Quick-Check Baufelder 2 bis 4

Erschließungsmaßnahme Wiesbaden-Bierstadt Nord

Drees & Sommer
Projektmanagement und bautechnische Beratung GmbH
Schmidtstraße 51
60326 Frankfurt am Main

Datum: 13.12.2017
Projektnummer: 3353 (8538)

Abbildung 4: LSA Knotenpunkt B 455 / Henkel, Quelle: Landeshauptstadt Wiesbaden

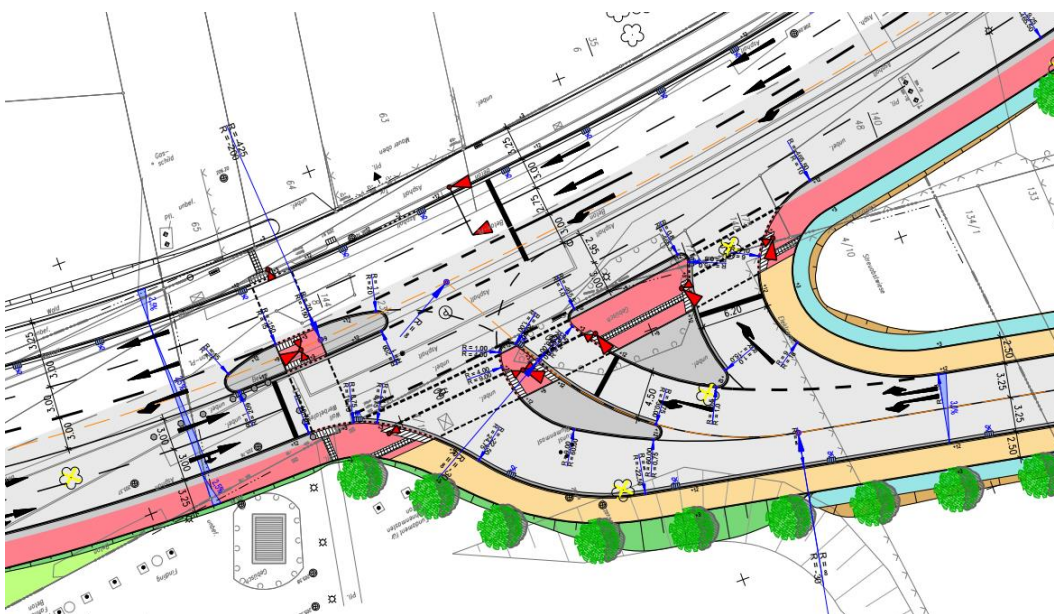
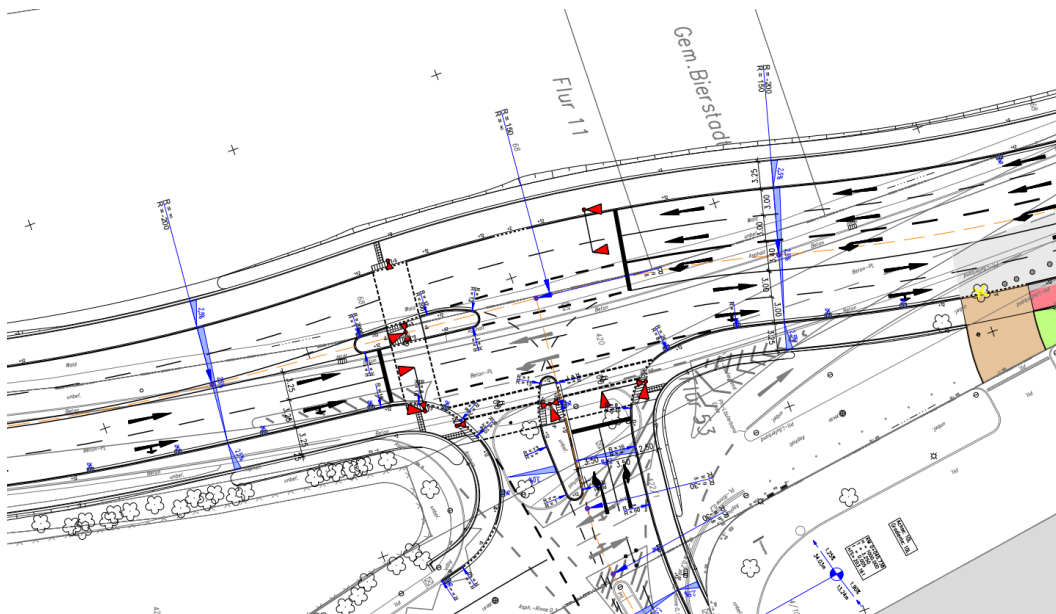
Es erscheint darüber hinaus ebenso plausibel, im Bereich der beiden oben genannten Knotenpunkte Lichtsignalanlagen zu positionieren. Die Verkehrsuntersuchung zeigt, dass sich die Verkehrsqualität bei vorfahrtsgeregeltem Verkehr am Knotenpunkt B 455 / Leipziger Straße, unter anderem durch die zusätzlich hinzukommenden 420 Wohneinheiten, auf Stufe F beläuft. Eine Regelung des Verkehrs durch eine Lichtsignalanlage hingegen würde die Verkehrsqualität auf Stufe B verbessern. Auf Grund der geographischen Nähe des Knotenpunkts B 455 / Henkel zum eben Genannten ist anzunehmen, dass sich die Verkehrssituation in diesem Bereich ähnlich darstellt.

Die in *Abbildung 4* und *Abbildung 5* dargestellten Lichtsignalanlagen verfügen nach Einschätzung von Drees & Sommer über alle erforderlichen Signalgeber.

Abbildung 6: Planfälle zur Erschließung des Neubaugebiets, Quelle: mocity consult GmbH

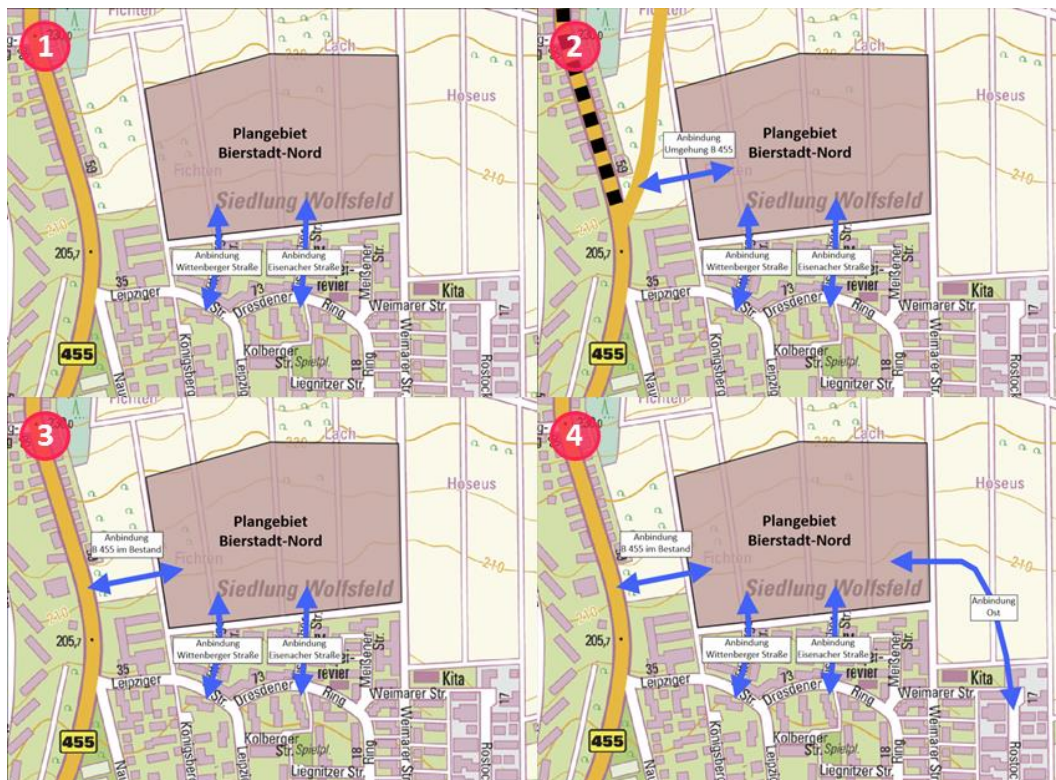
Die Erschließung des Wohngebiets über den „Henkel“ erscheint plausibel. Die oben genannte Verkehrsuntersuchung vom 26. Juni 2013 hat mehrere Planfälle untersucht und kam zu dem Ergebnis, dass auch die Erschließung über den „Henkel“ (Planfall 3) eine sinnvolle Planungsvariante darstellt. Folgende Verkehrsführungen wurden im Rahmen dessen untersucht:

Zwar sind die Verkehrsbelastungen in diesem Bereich im Planfall 4 am geringsten, jedoch steht der zusätzliche Erschließungsaufwand für eine zweite östliche Anbindung in keinem Verhältnis zum Ertrag. Die Erschließung über den „Henkel“ (Planfall 3) ist dem Planfall 2 ebenfalls auf Grund des geringeren Erschließungsaufwands vorzuziehen, da eine Umgehung der B 455 in diesem Szenario nicht erforderlich ist. Somit erachtet Drees & Sommer die von der LH Wiesbaden gewählte Planungsalternative für am geeignetsten.

Abbildung 8: Entwässerungsproblematik Henkel, Quelle: Scheuermann u. Martin

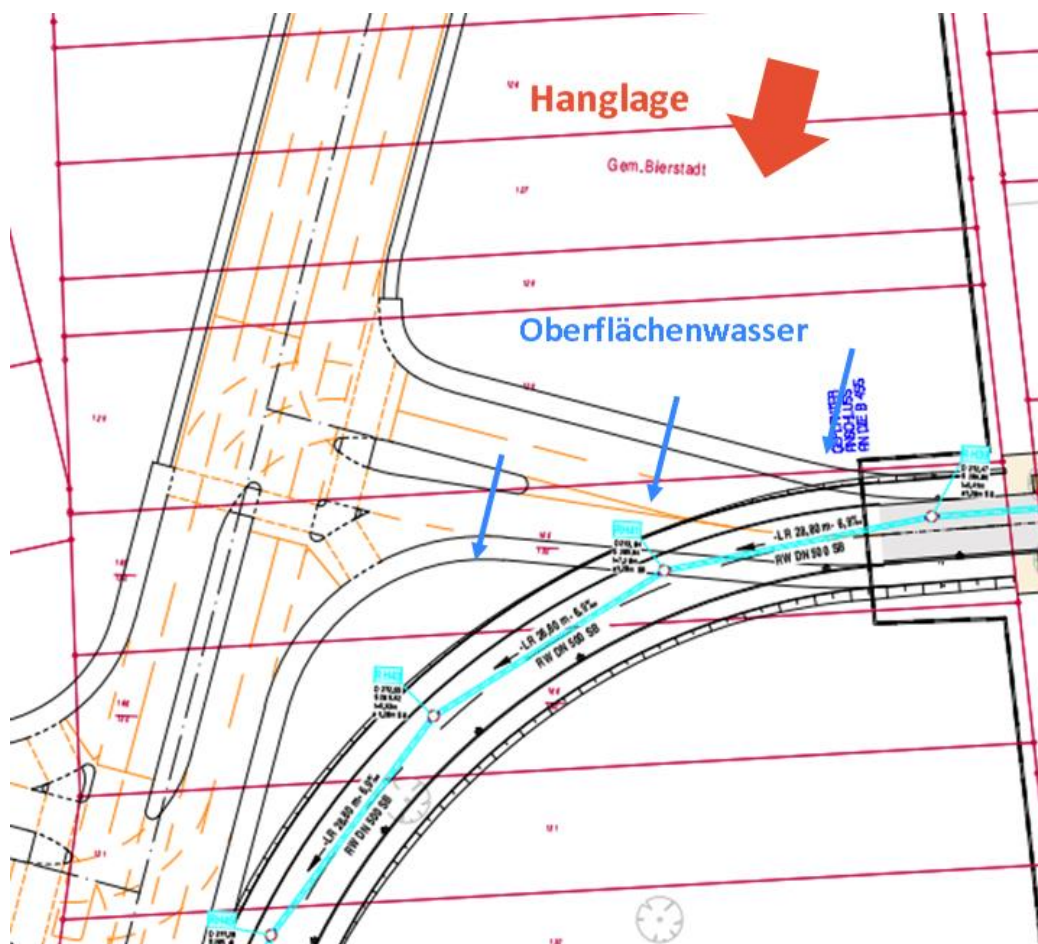
Nördlich des „Henkels“ (im westlichen Bereich des Plangebiets) ist gemäß den vorliegenden Planunterlagen kein Entwässerungsgraben vorgesehen. Auf Grund der vorherrschenden Hanglage ist mit wild abfließendem Wasser an dieser Stelle zu rechnen. Drees & Sommer empfiehlt daher in Abstimmung mit dem zuständigen Fachplaner zu prüfen, ob in diesem Bereich eine weitere Lösung der Entwässerungssituation inklusive Ableitung der anfallenden Wässer angeordnet werden muss.
